志賀原子力発電所2号炉 敷地周辺の地質・地質構造について

敷地周辺(海域)の断層の評価 (コメント回答)

2023年12月12日
北陸電力株式会社

【1】海士岬沖断層帯の長さの評価

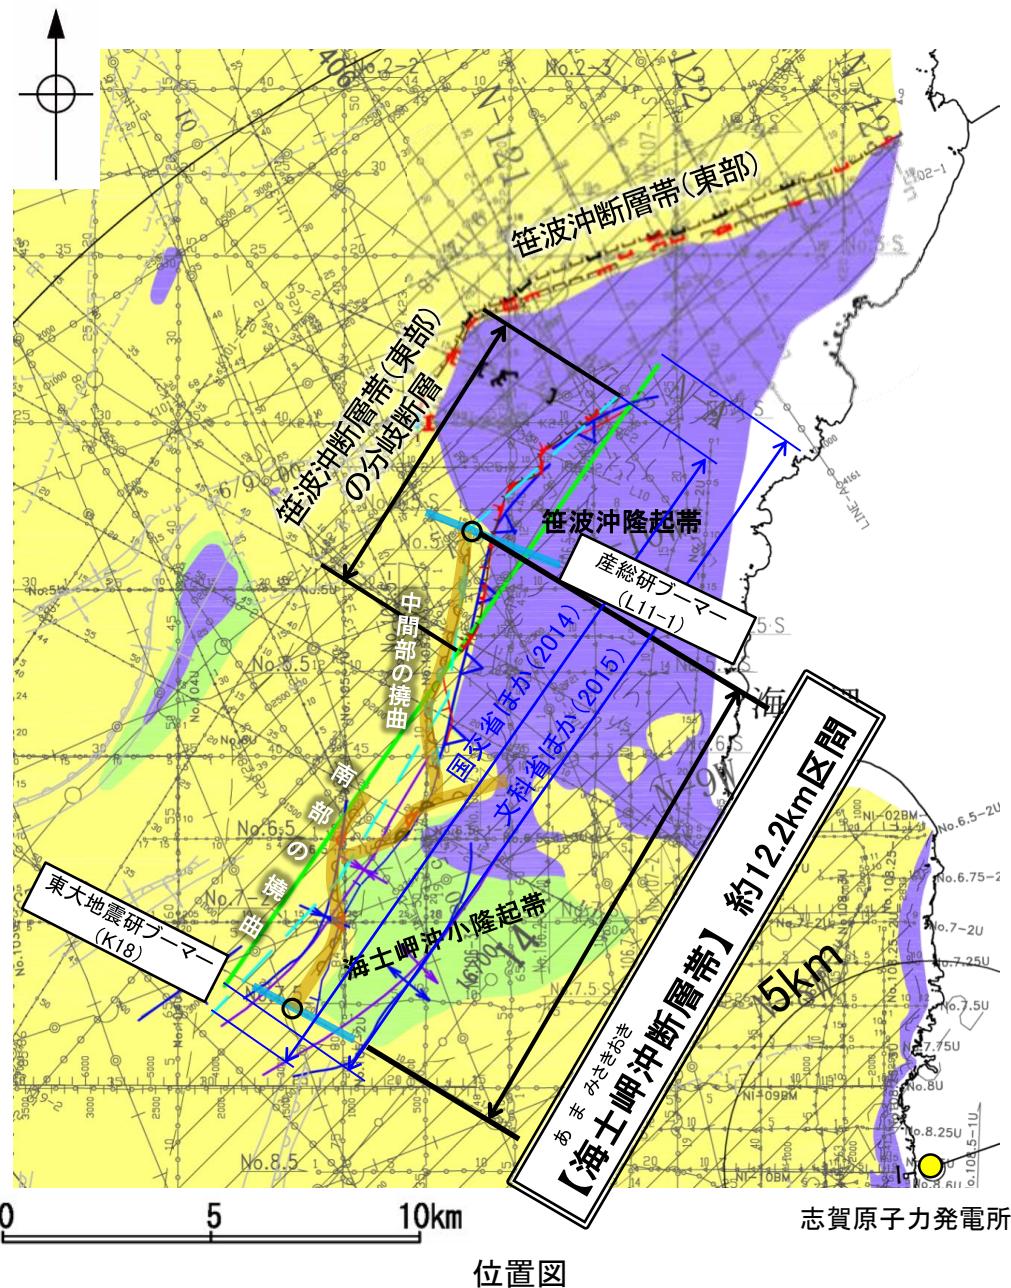
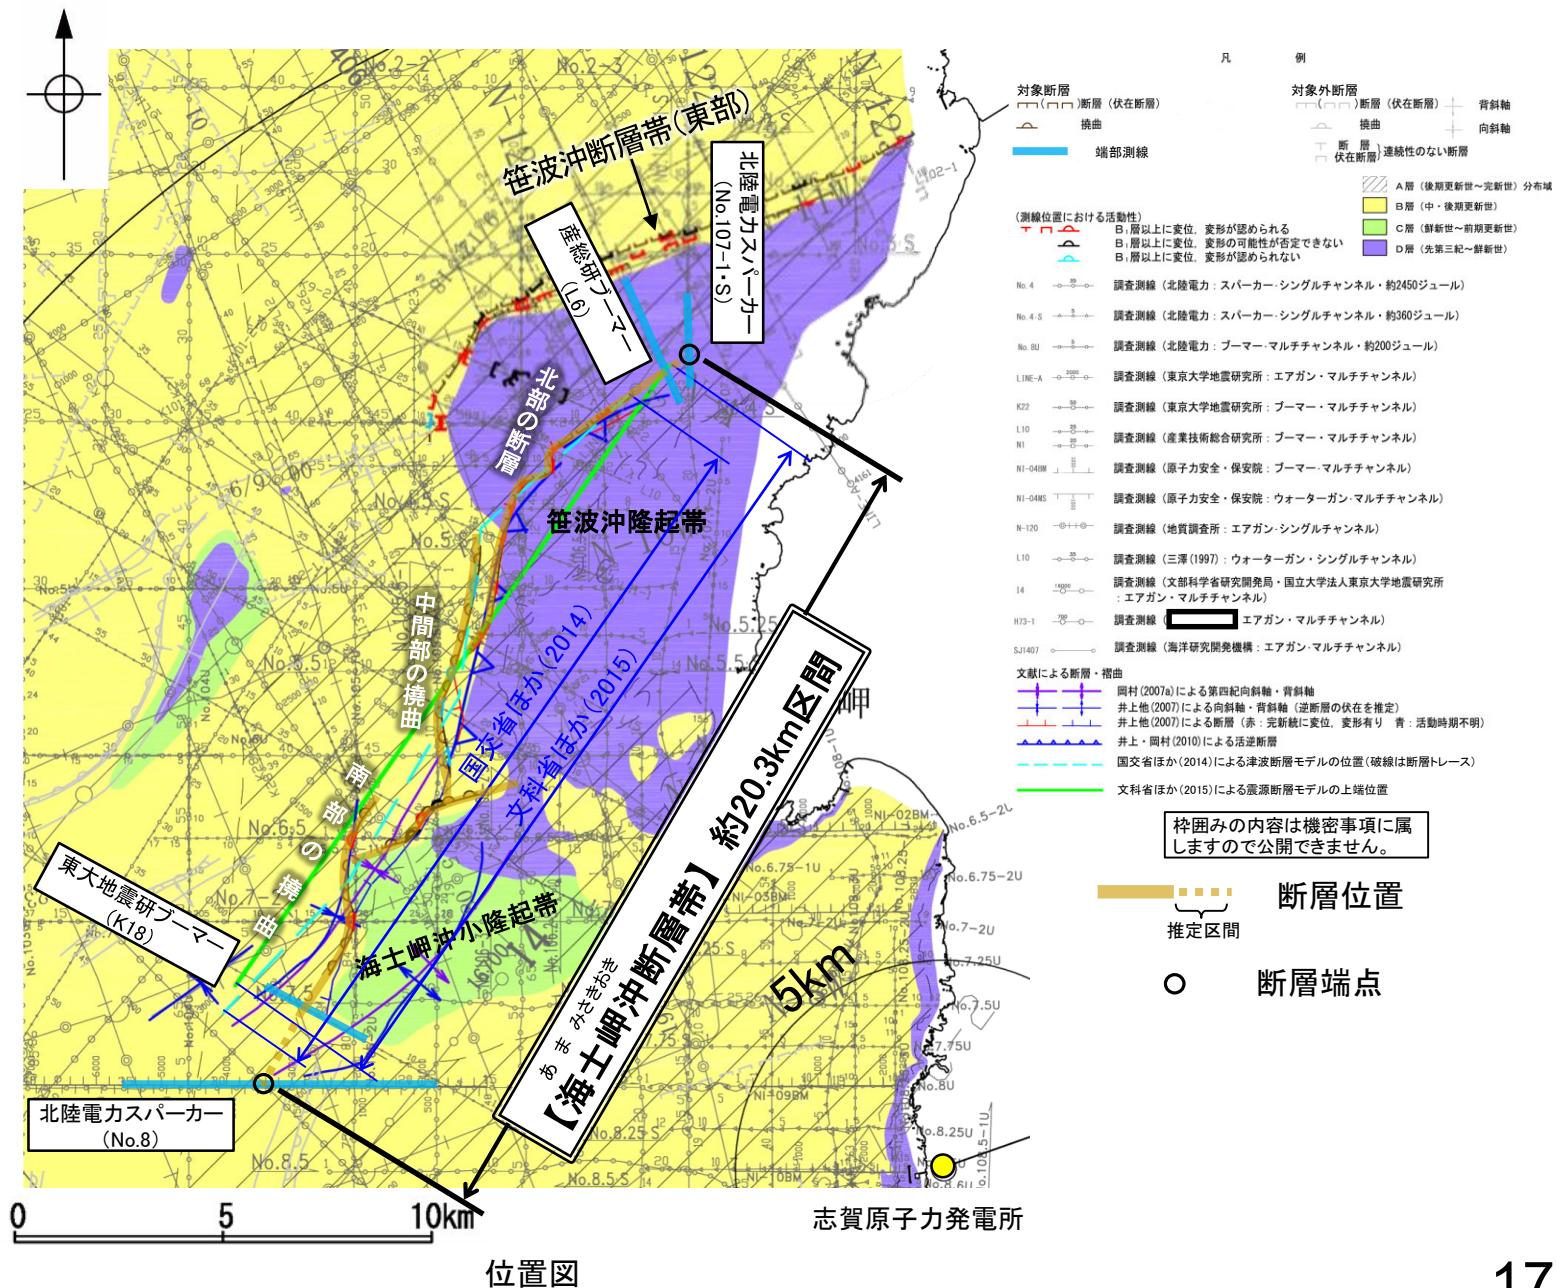
事業者が笹波沖断層帯(東部)の分岐断層と評価している断層は、地質構造等を踏まえると海士岬沖断層帯と一連の構造と考えられる。また、海士岬沖断層帯の長さについて、文献では専門家の合意形成のもと、18.4kmと評価されている。一方、事業者は海士岬沖断層帯の長さを12.2kmと評価している。文献より短く評価するのであれば、明確なデータを示すこと。

○第1193回審査会合時は、笹波沖隆起帯内の断層構造について、佐藤ほか(2007a)が笹波沖断層帯(東部)と分岐の関係にあるとしていること、海士岬沖断層帯の中間部及び南部と構造形態や隆起帯との位置関係が異なること等から、笹波沖断層帯(東部)の分岐断層と評価していた。
 ○しかし、この区間は海士岬沖断層帯の中間部と近接して分布していることや文献(国交省ほか(2014), 文科省ほか(2015)等)が海士岬沖断層帯として評価していることも踏まえ、海士岬沖断層帯の北部として評価することとした。
 ○断層長さは、海上音波探査の結果から、L6測線が北東端、K18測線が南西端と評価できるが、上記の文献がこれらの測線を越えて海士岬沖断層帯を図示していることから、その延長方向で断層等が認められないことを確認したNo.107-1・S測線を北東端、No.8測線を南西端とし、約20.3km区間を評価した。

[3] 追加の連動評価の検討方法

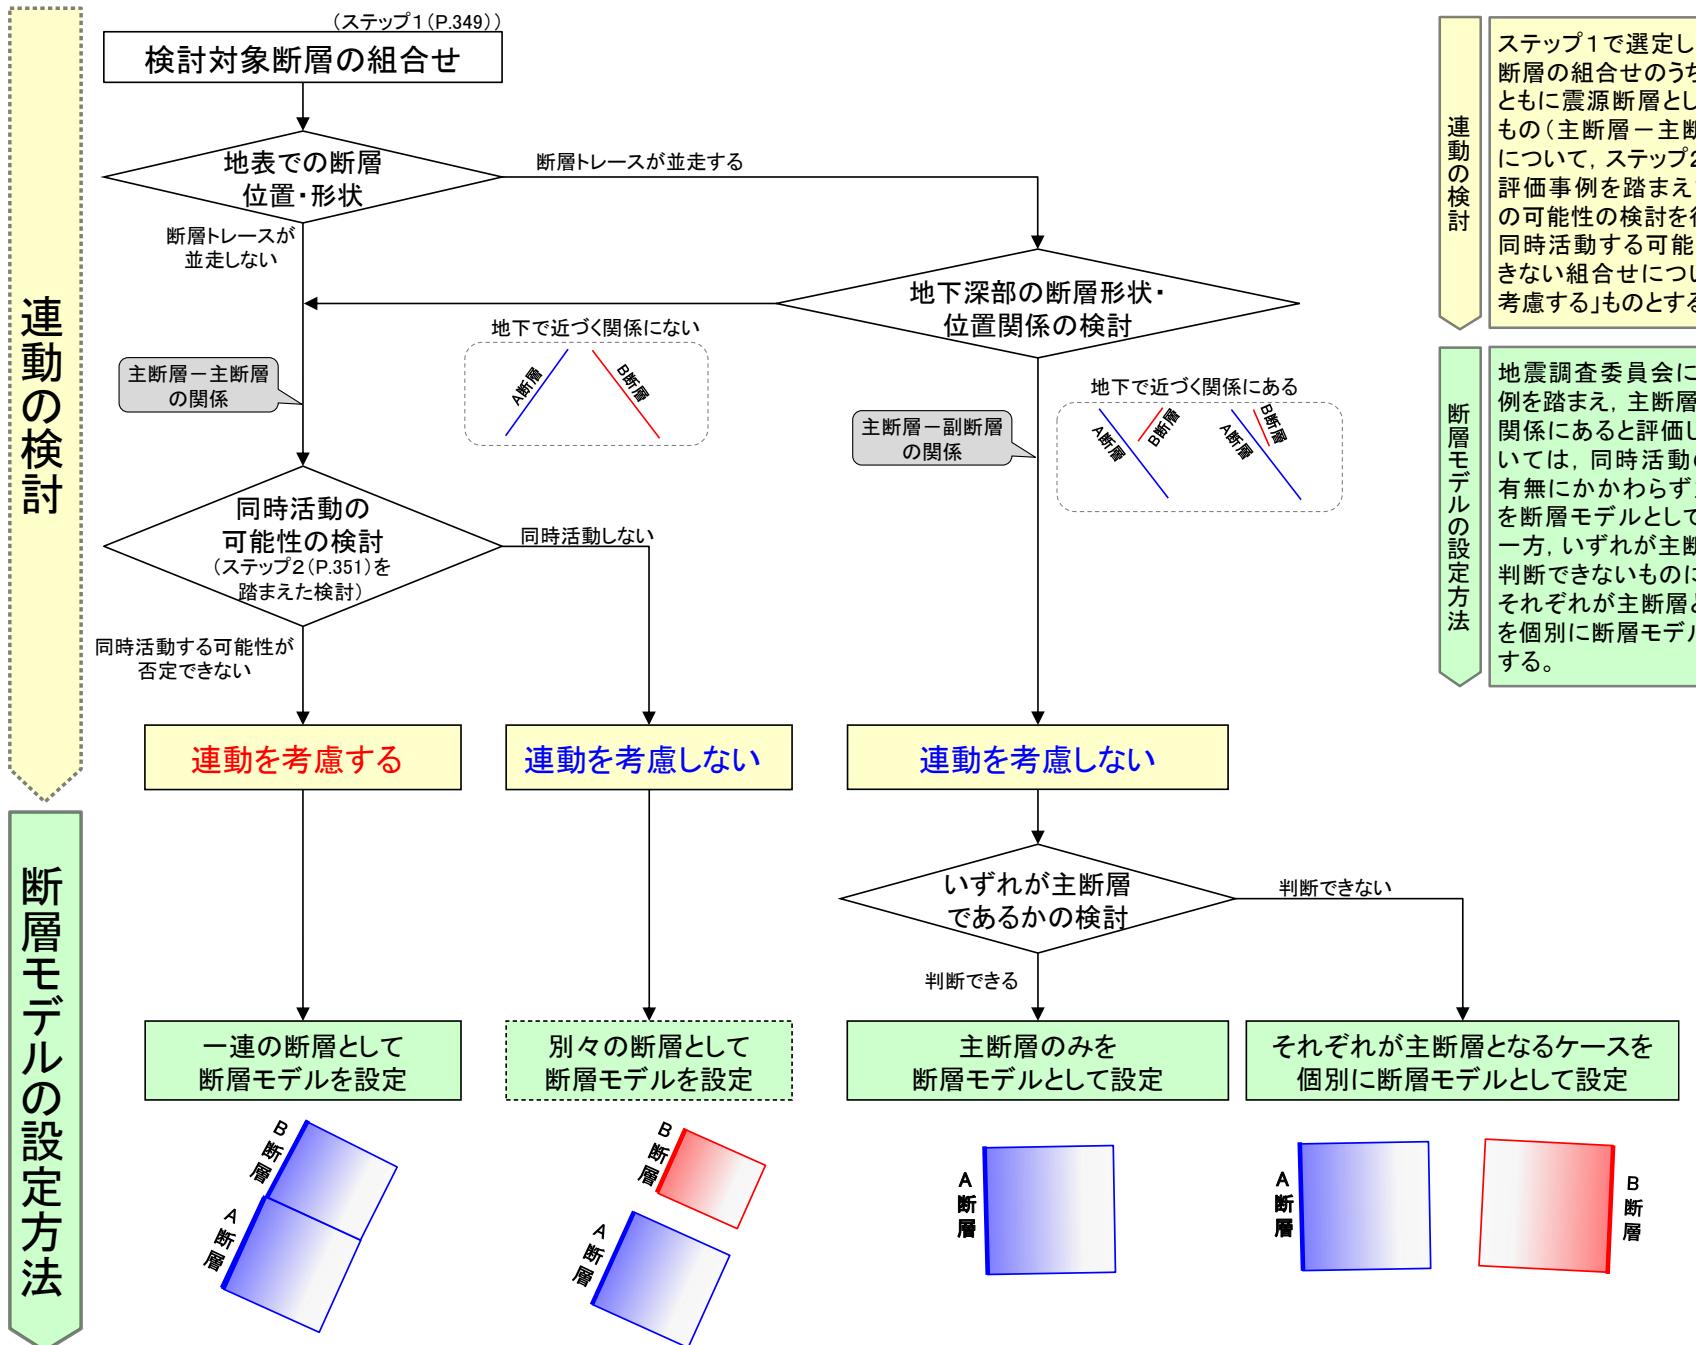
- 事業者が連動評価を行うにあたり、地震調査委員会による長期評価を参考としてとりまとめているが、事業者は地震調査委員会が当該評価で連動と扱っていないものも連動と記載しているため、当該評価に合わせて記載を見直すこと。
- また、事業者としての連動の定義や地震動評価における断層モデルの設定方法について整理して示すこと。

- 当社は追加の連動評価を行うにあたり、地震調査委員会による長期評価の事例を確認しており、第1193回審査会合時の資料において、複数の断層が同時に活動する可能性を評価している事例について「連動する」と表記していたが、正確な記載に修正した(左下図)。
- 当社は、地震調査委員会等による評価事例を参考にして、断層モデルの設定のために、以下の流れで「連動を考慮する」か否かの検討を行った。検討対象断層の組合せのうち、両断層がともに震源断層として活動するもので、同時活動することが否定できないものについては、より大きな地震を引き起こす可能性が否定できないことから、「連動を考慮する」とした(右下図)。

ステップ1で選定した検討対象断層の組合せのうち、両断層がともに震源断層として活動するもの(主断層-主断層の関係)について、ステップ2の国による評価事例を踏まえて同時活動の可能性の検討を行った結果、同時活動する可能性が否定できない組合せについて「連動を考慮する」ものとする。

地震調査委員会による評価事例を踏まえ、主断層-副断層の関係にあると評価したのものについては、同時活動の可能性の有無にかかわらず主断層のみを断層モデルとして設定する。一方、いずれが主断層であるか判断できないものについては、それぞれが主断層となるケースを個別に断層モデルとして設定する。

[4] 福浦断層と兜岩沖断層の連動の検討結果

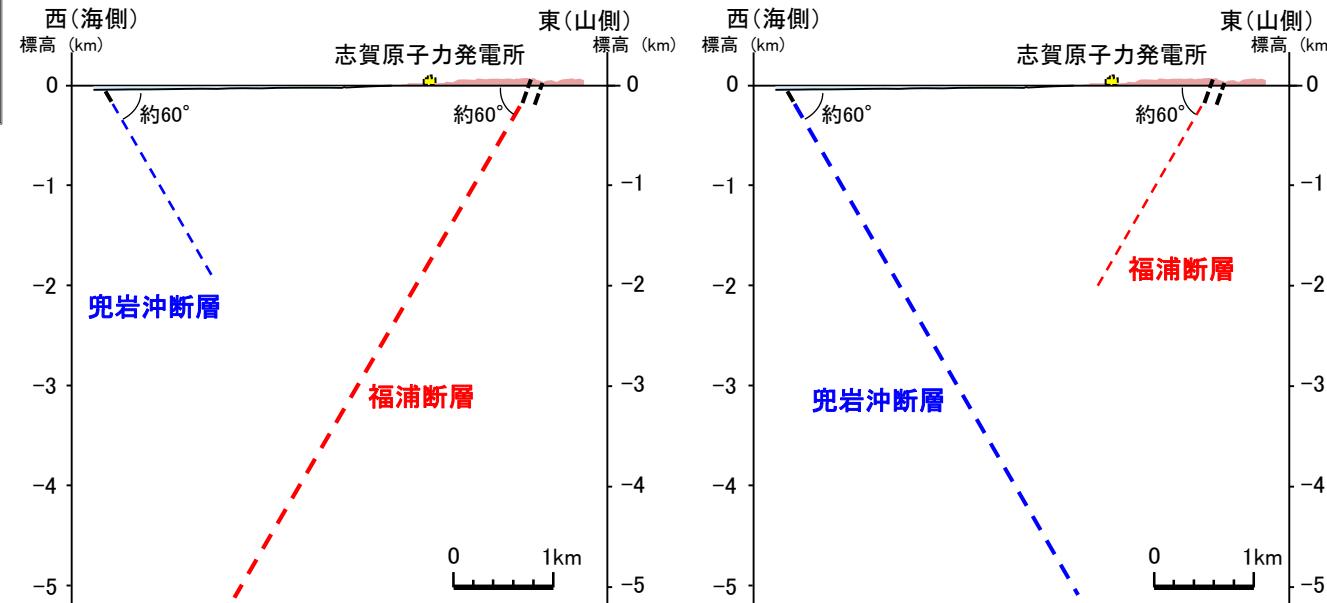
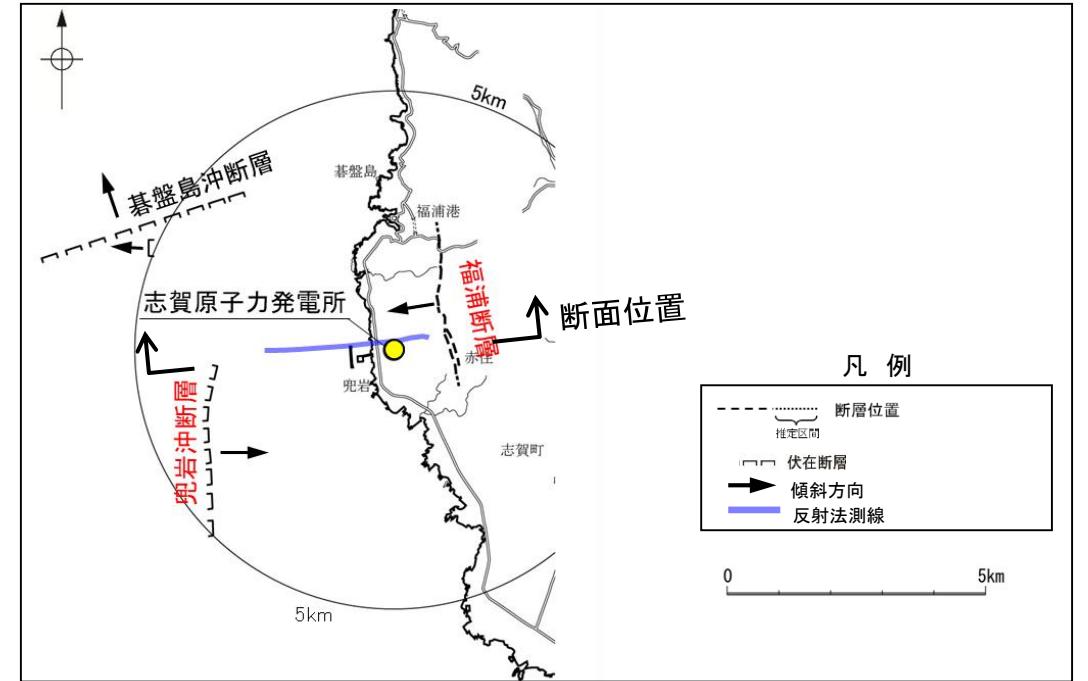
上記コメントNo.69で整理した内容を福浦断層と兜岩沖断層の連動の検討結果に反映すること。

- 福浦断層と兜岩沖断層の連動の検討を行うために、地表での断層位置・形状を確認した結果、断層トレースが並走することから、地下深部の断層形状・位置関係の検討を行った。
- 地下深部の断層形状・位置関係の検討の結果、福浦断層と兜岩沖断層は並走して分布し、地下で近づく関係にあることから、地震調査委員会による評価事例(P.352)を踏まえると、主断層-副断層の関係にあると判断される。
- したがって、いずれか一方の断層は地下深部に連続せず、一方の断層のみが震源断層として活動すると判断されることから、両断層の連動を考慮しない。
- いずれが主断層であるかの検討の結果、福浦断層と兜岩沖断層のいずれが主断層であるかは明確に判断できないことから、断層モデルについては、福浦断層と兜岩沖断層のそれぞれが主断層となるケースを個別に設定することとする。

⇒**いずれか一方の断層は地下深部に連続せず、一方の断層のみが震源断層として活動する(主断層-副断層の関係)**と判断されることから、両断層の連動を考慮しない。

⇒**福浦断層と兜岩沖断層のいずれが主断層であるかは明確に判断できないことから、断層モデルについては、福浦断層と兜岩沖断層のそれぞれが主断層となるケースを個別に設定することとする。**

コメントNo.71

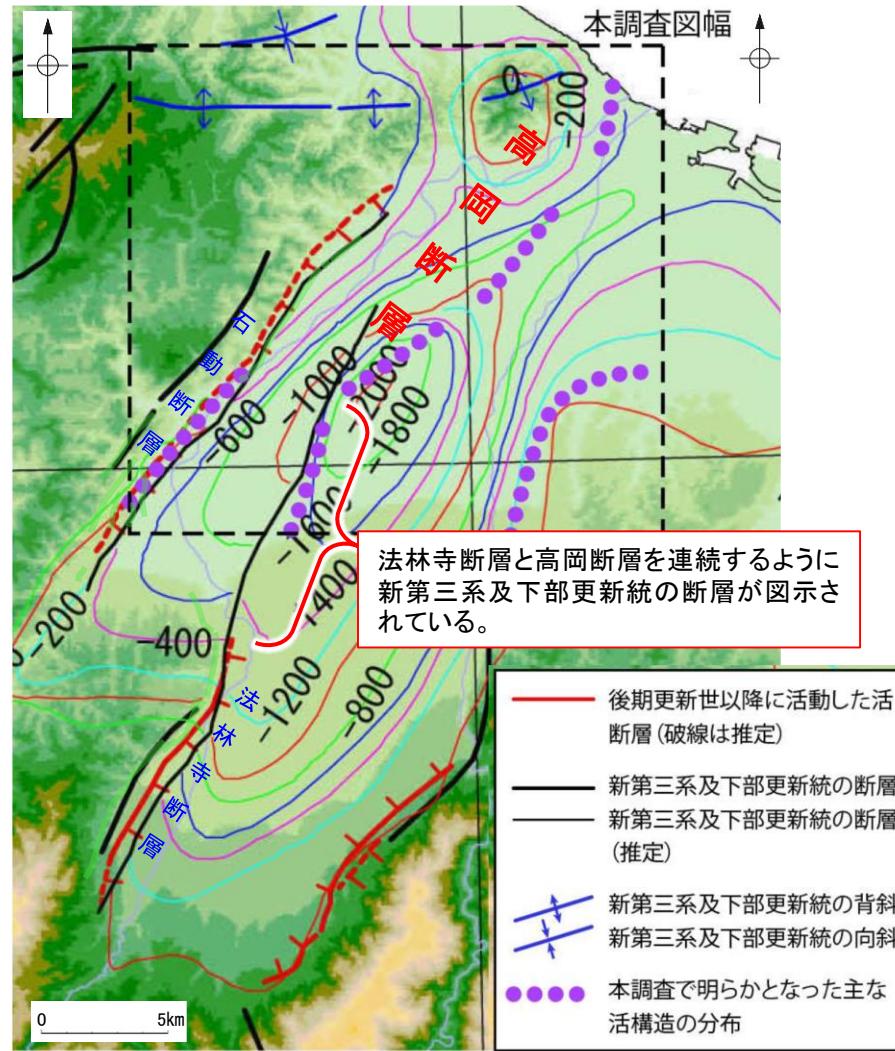
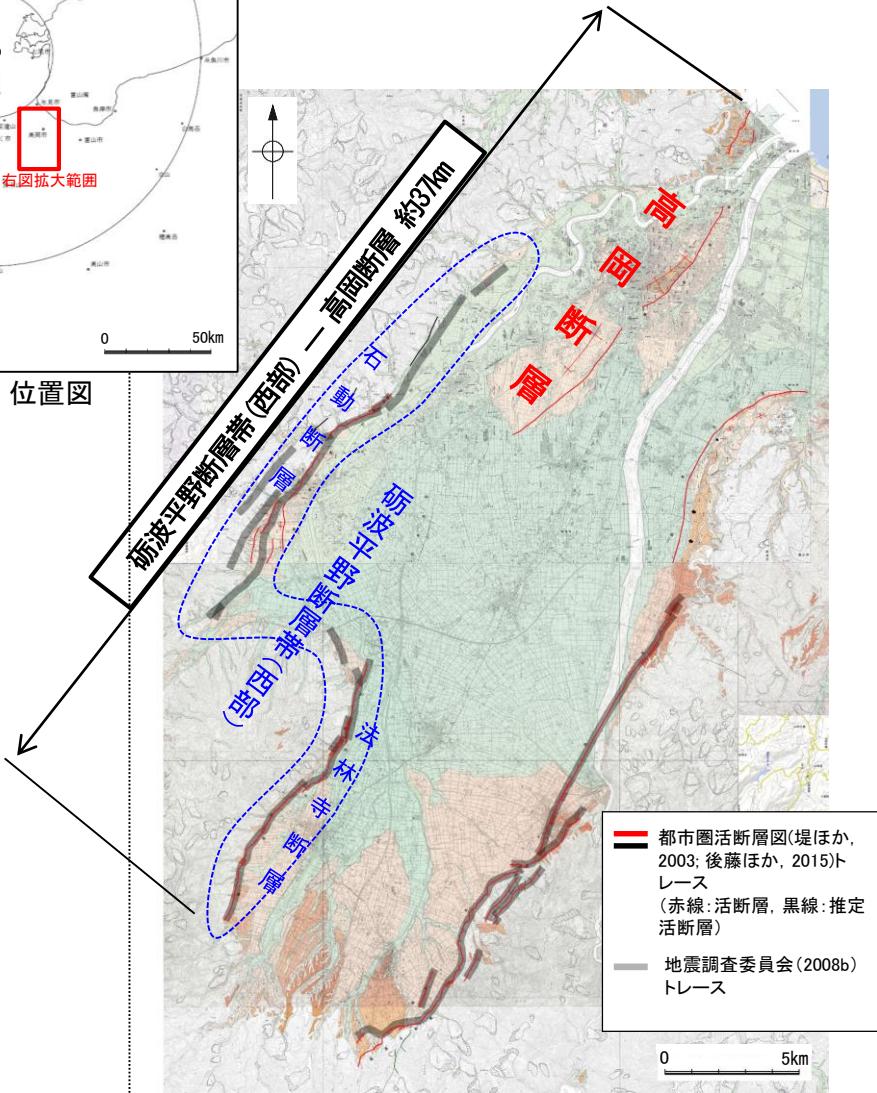
砺波平野断層帯(西部)とその北方に近接して分布する高岡断層について連動の検討対象として選定した上で、検討結果について説明すること。また、その結果を踏まえて、さらに北方に分布する富山湾西側海域断層との連動の検討結果についても説明すること。

- 後藤ほか(2015)が示した高岡断層(下左図)は、砺波平野断層帯(西部)の北東方に近接して分布することから、両断層を連動の検討対象として選定した。
- 検討の結果、後藤ほか(2015)では両断層の連続性について具体的な記載はないが、第四紀層基底深度分布図(下中図)を見ると、砺波平野断層帯(西部)を構成する法林寺断層と高岡断層を連続するように新第三系及下部更新統の断層が図示されている。また、竹内ほか(2023)は、高岡断層は砺波平野断層帯を構成する断層と記載している(下右図)。
- 以上のことから、両断層が一連の断層の可能性があり、同時に活動する可能性が否定できず、両断層の連動を考慮することとし、「砺波平野断層帯(西部)－高岡断層」として約37km区間を評価した。
